**Interne technische Information 2015-03-18:**

### **REMS Mini-Press/Akku 1,6 Ah, Schalter 575526 R**

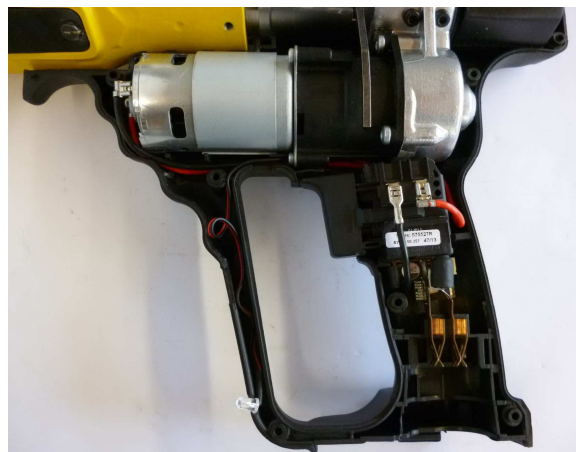
Bei einem notwendigen Schaltertausch bei REMS Mini-Press ohne Arbeitsleuchte wurde bislang der Schalter Art.-Nr. 575526 R14 (Blister), bzw. das Nachrüstung-Set Art.-Nr. 578289 R (Schalter 575526 R, Gehäuseschalen ohne Bohrungen für Arbeitsleuchte, Kleinteile, im Druckverschlussbeutel) verbaut. Diese Artikel sind ab sofort nicht mehr zu verwenden. Artgleich sind ab sofort für REMS Akku-Press der Schalter Art.-Nr. 575526 R14 (Blister) bzw. das Nachrüstung-Set Art.-Nr. 571534 R nicht mehr zu verwenden.

Nachfolgende Bilder zeigen den Einbau des Nachrüstung-Set bei REMS Mini-Press (1) und bei REMS Akku-Press (2):

Stattdessen muss für REMS Mini-Press das Nachrüstung-Set Art.-Nr. 578289 RX mit Arbeitsleuchte (Listenpreis Euro 41,90) und für REMS Akku-Press das Nachrüstung-Set Art.-Nr. 571534 RX mit Arbeitsleuchte (Listenpreis Euro 41,90) verbaut werden. Diese Nachrüstung-Sets beinhalten u. a. den Schalter Li-Ion Art.-Nr. 575527, Leitung schwarz, Leitung rot, Unterschale Mini Li-Ion, Oberschale Mini Li-Ion, jeweils mit Bohrung für die Arbeitsleuchte, Lichtleiter, Leistungsschild „E“. Gegen Rücksendung des Schalters Art.-Nr. 575526 R14 erhält die Service-Werkstatt entweder das Nachrüstung-Set Art.-Nr. 571534 RX oder das Nachrüstung-Set Art.-Nr. 578289 RX kostenlos getauscht.

Eventuell am Lager der Werkstätten befindliche Schalter Art.-Nr. 575526 R14, Nachrüstung-Set 578289 R bzw. Nachrüstung-Set Art.-Nr. 571534 R müssen gegen Nachrüstung-Set Art.-Nr. 571534 RX oder Nachrüstung-Set Art.-Nr. 578289 RX getauscht werden.
